Progetto per la realizzazione di impianto eolico denominato "Poggio alle Pancole" Comune di Lajatico (PI).
 Codice della procedura 7874 data di avvio 4-1-2022.

Progetto per la realizzazione di un impianto eolico, denominato "Poggio alle Pancole", costituito da n. 7 aerogeneratori, per una potenza complessiva pari a 42 MW, e delle rispettive opere di connessione alla RTN, da realizzarsi nel Comune di Lajatico (PI). Cod procedura 7874

OSSERVAZIONI – ALLEGATO 3

Estratto tavola 20V036_L_Visibilita_Lajatico_beni_A1_DEF.pdf

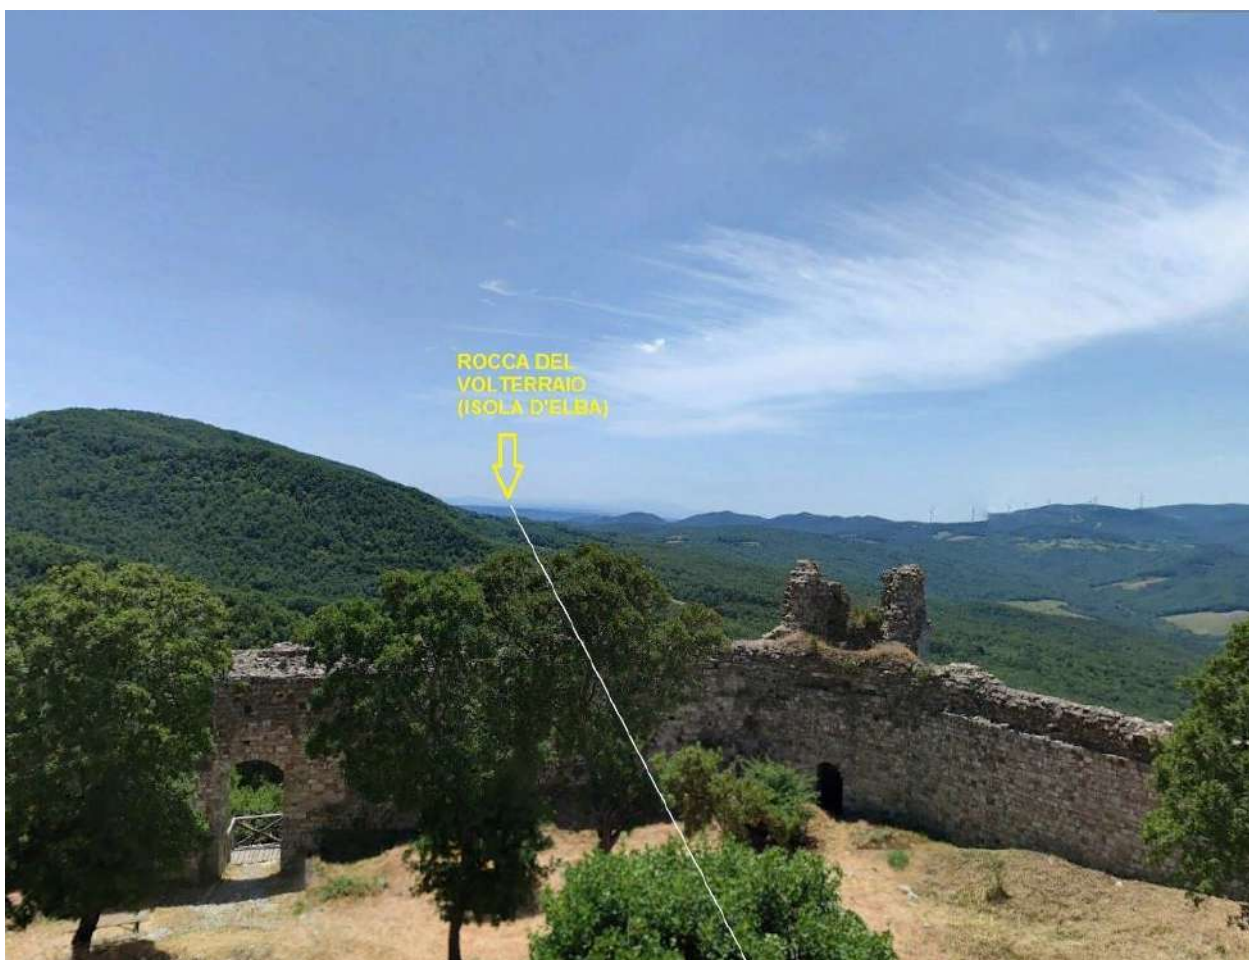
Posizione della Rocca di Pietracassia al centro delle direttrici visive verso i Monti Pisani (rocca della Verruca), Isola d'Elba (Rocca del Volterraio), Volterra

Il progetto del nuovo parco eolico invece è posto proprio lungo la direttrice Rocca di Pietracassia – Volterra, e le prime torri eoliche sono site ad una distanza molto ridotta dalla Rocca (meno di 2 chilometri). La realizzazione del Parco potrebbe perciò distruggere per sempre la più importante direttrice visiva storica che ancora possiamo apprezzare, con grave, insipiente e irreparabile danno al paesaggio, alla storia e alla cultura del territorio.

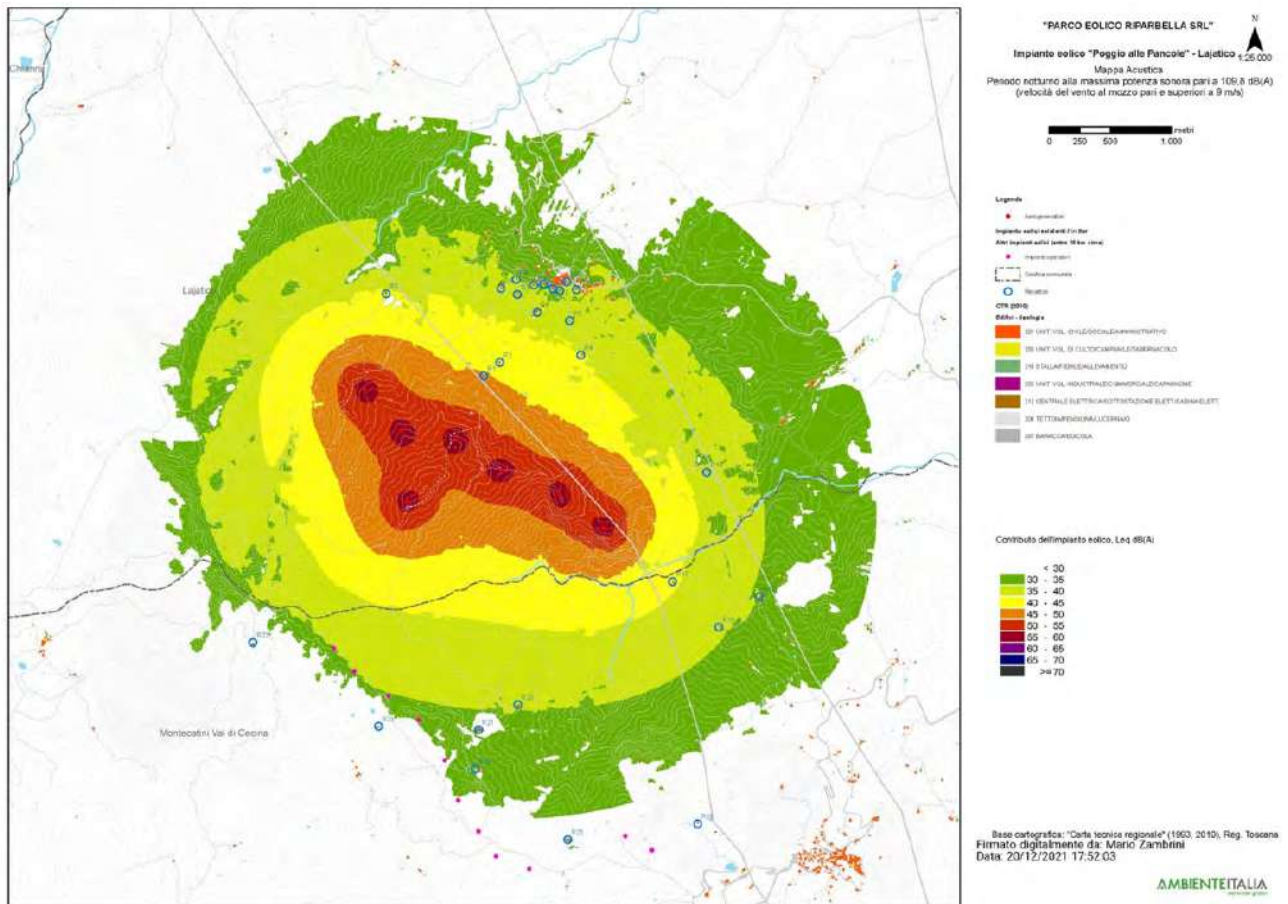
3. Nella valutazione del criterio differenziale a finestre chiuse si fa riferimento a un modello di facciata del fabbricato assolutamente non verosimile: il potere fonoisolante di un vetro 3 mm viene dichiarato 30 dB. Il potere fonoisolante di un vetro 3 mm, basta fare una veloce ricerca in letteratura, non supera i 25 dB e se ragioniamo di infisso nel suo complesso non siamo sopra i 20 dB. L'assunto della stanza 4 metri per 4 metri e volume 43 mc non è assolutamente cautelativo perché le camerette abitabili hanno superfici di calpestio inferiori ai 10 mq e volumi inferiori ai 30 mc. In ogni caso è pieno di stanze con superficie di calpestio inferiore ai 16 mq, basta una qualsiasi camera matrimoniale. La stima dell'indice dell'isolamento di facciata è quindi del tutto sovrastimata, quindi errata e porta a dichiarare che il livello di rumore ambientale a finestre chiuse è inferiore al limite di applicabilità sia di giorno che di notte. Ciò non è corretto e, in situazioni di bassa rumorosità residua come stimata/misurata dai tecnici, quando il differenziale si applica, SI SUPERA. Risulta evidente che senza l'assunto della valutazione errato dell'isolamento di facciata il criterio differenziale a finestre chiuse risulta superato.

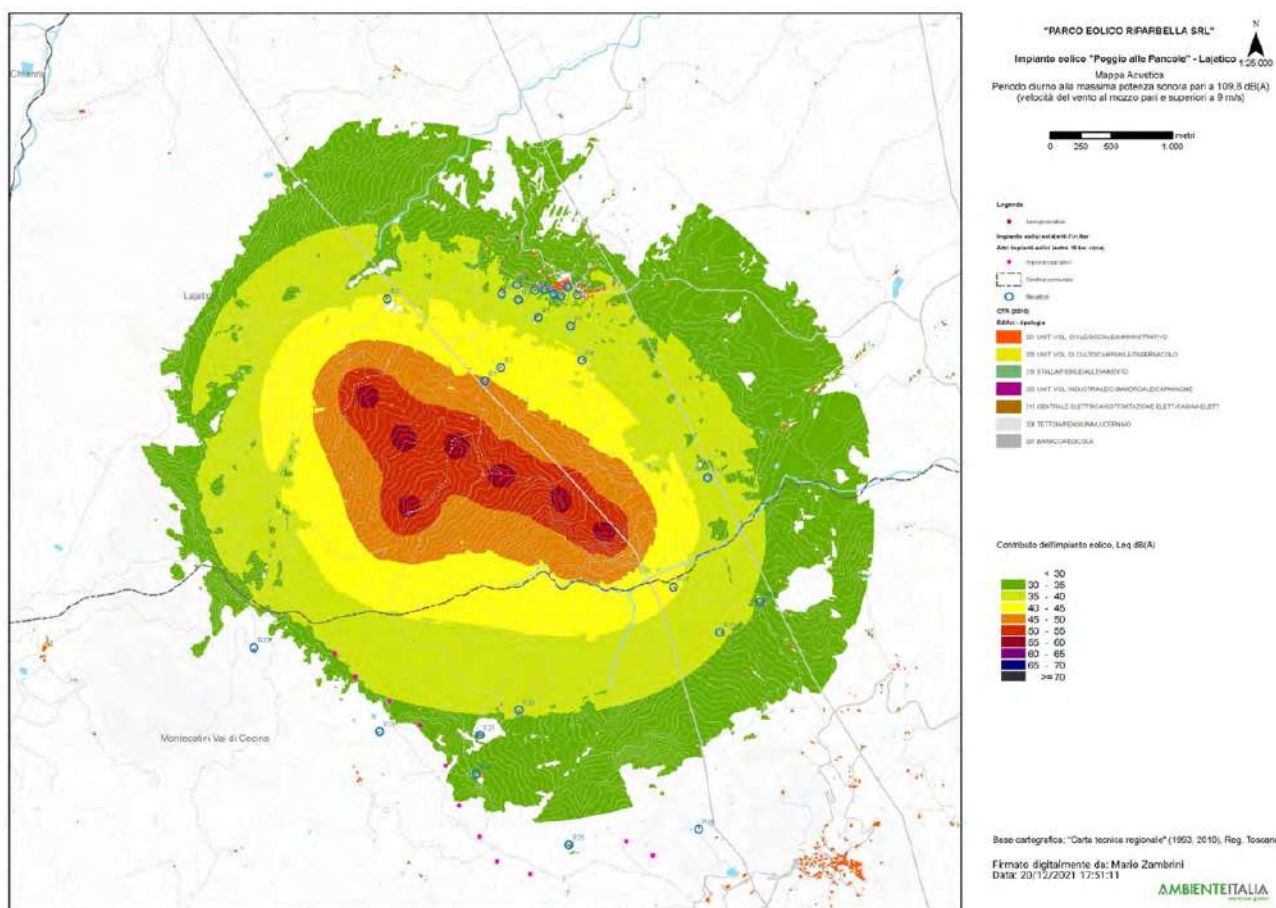
4. L'osservazione ancora più cogente riguarda l'assunto dell'abbattimento di una parete a finestre aperte pari a 10 dB. 10 dB di abbattimento, prova qualsiasi misura che si possa fare in qualsiasi situazione, può andare bene in caso di parete molto grande, di importante R_w e con finestra piccola, inferiore al 5% della superficie finestrata. Già una stanza normalissima di una cameretta con finestra 1,2x1,4, mediante misura a 1 m dalla facciata in esterno e una all'interno con fonometro a 1 m dalla finestra aperta e oltre 1 m dalle altre superfici riflettenti microfoni a 1,5 m di altezza non presenta abbattimento del rumore superiore a 6 dB, a meno di non avere all'interno un ambiente sovraccarico di arredi solo fonoassorbenti in una condizione assolutamente non realistica. Se poi ci spostiamo a una camera con una banale porta finestra da 1,2mx2,4m si perde un ulteriore dB di abbattimento e in situazioni, che esistono tranquillamente, di infissi ampi (tipo 1,8x2,4 o 2x2,4 o anche oltre) si arriva a situazioni in cui l'unico abbattimento che offre la parete è la riduzione di 3 dB dati dai coefficienti di riflessione di facciata. Coefficiente di riflessione di facciata che, oltretutto, qui non risulta valutato.

Se ne deduce che ipotizzando un abbattimento delle pareti inferiore a quello della valutazione e conforme alle stime riportate il criterio differenziale a finestre aperte si applica e SI SUPERA, sempre con riferimento ai bassi livelli di rumorosità registrati e che sono caratteristici della zona.

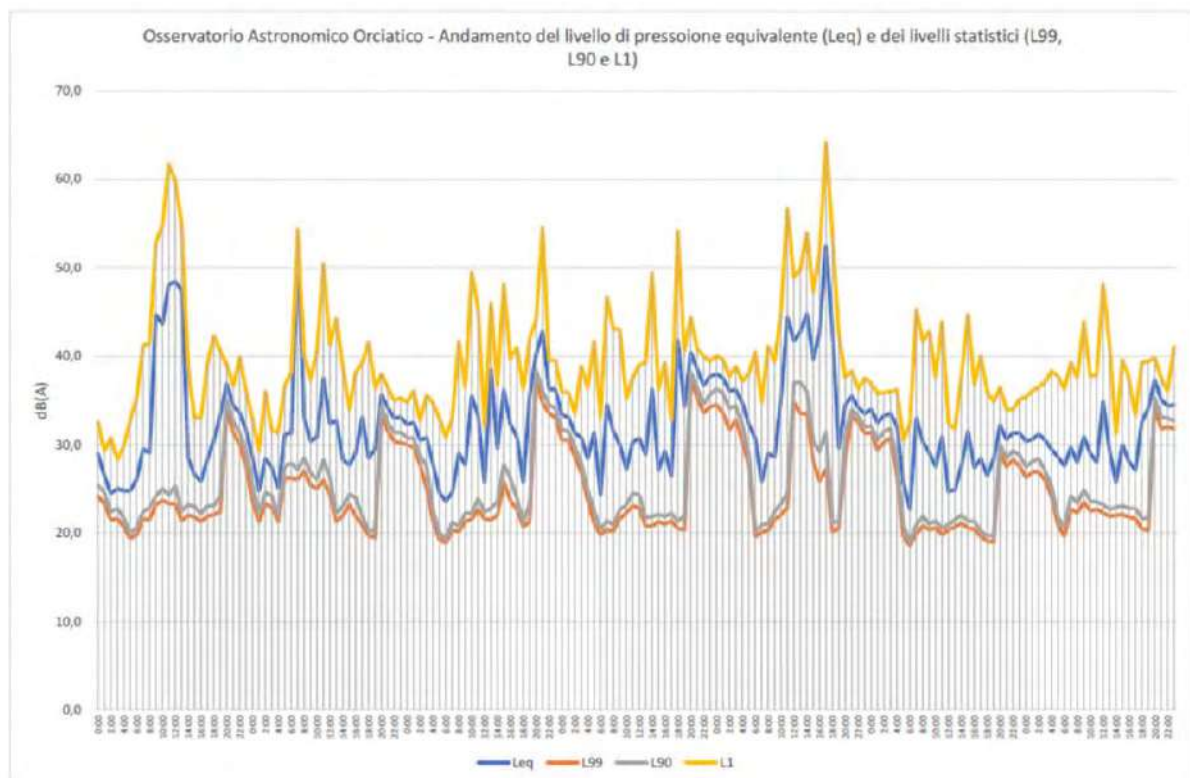
pagina 28 che in corrispondenza di livelli di pressione equivalente Leq intorno ai 45 dB(A), i livelli

di pressione istantanea L1 si aggirano intorno ai 63 e 65 dB(A) o comunque superiori a 50 dB(A) e questo per periodi di 4 e 9 ore, quindi per buona parte della giornata.
